LE7-40GU-L型张力控制器 外观变更通知

LE7-40GU-L

ZD-5053A

3.1 以太网接口和USB接口部位的外观变更

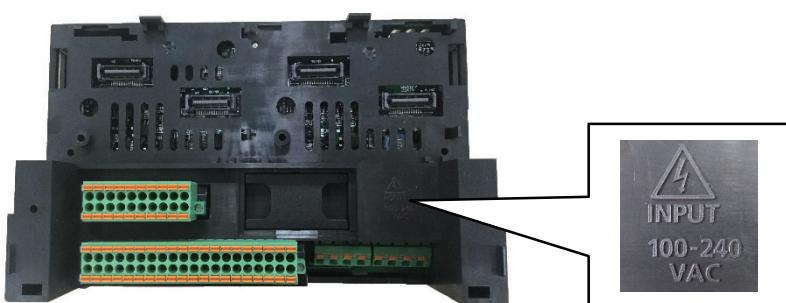
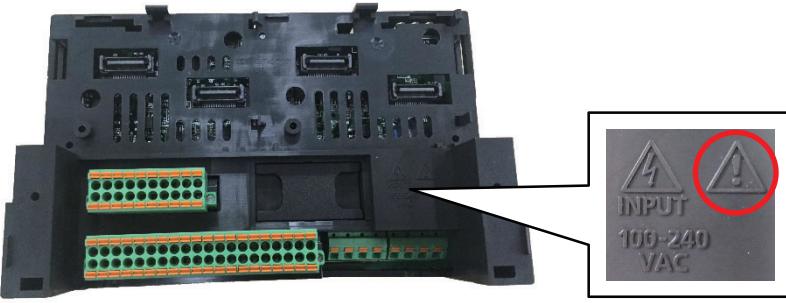
LE7-40GU-L型张力控制器侧面的以太网接口和USB接口部位将发生以下变更。

| 变更点：以太网接口和USB接口部位 | |
| 变更后 | 以太网接口和USB接口部位与机箱间隙缩小。   |
